Oggetto **[ID: 8745] Comune di Barcis (PN) “Realizzazione del nuovo scarico di superficie ausiliario in sponda sinistra della Diga di Barcis sul torrente Cellina”.**

Procedimento riferito all'art. 23 del D.lgs. 152/2006

Proponente: Cellina Energy S.r.l.

Parere

Corografia del nuovo scarico di superficie in sponda sinistra

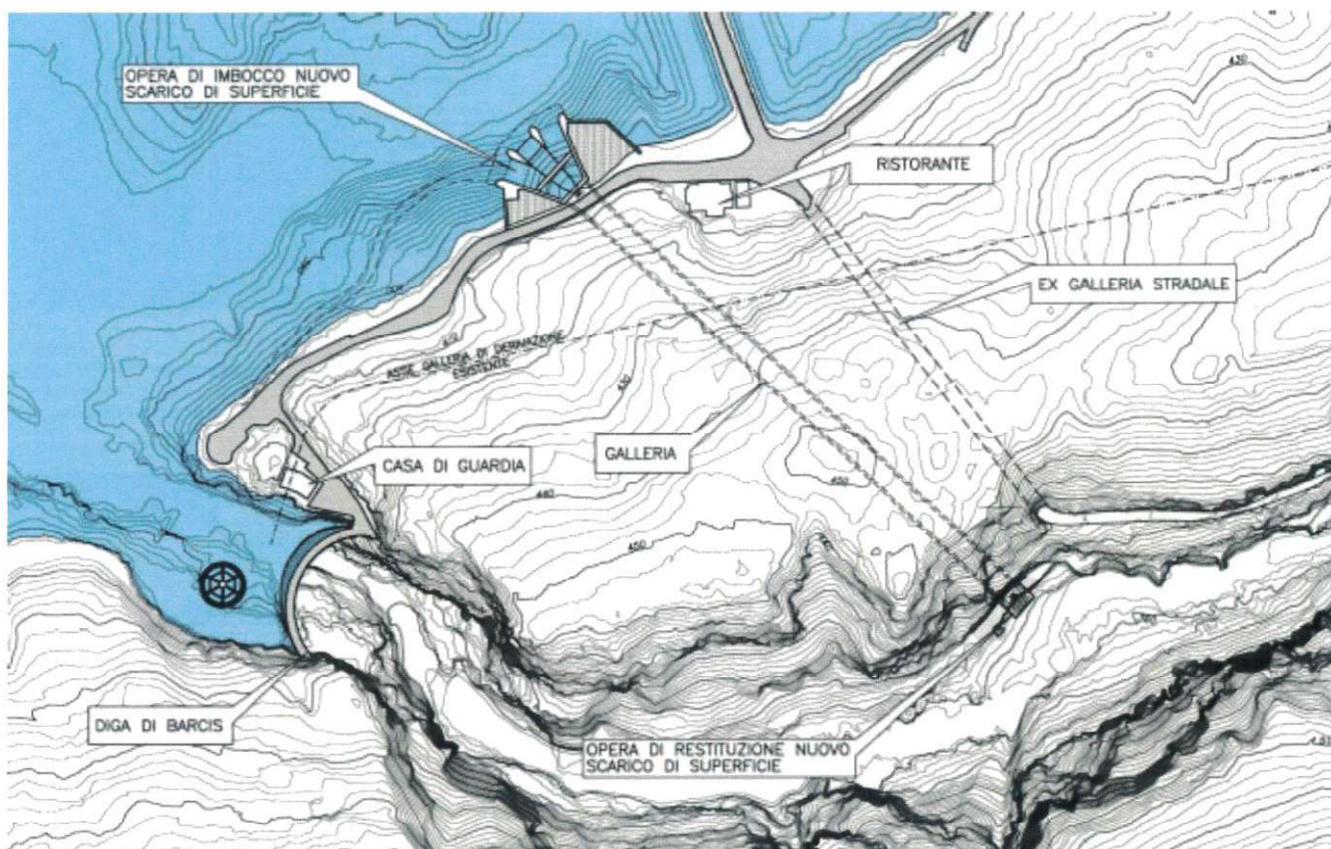
Il nuovo scarico di superficie in progetto è ubicato sulla sponda sinistra del serbatoio, a circa 250 m dallo sbarramento, come si può vedere dall'estratto corografico riproposto in figura sottostante.
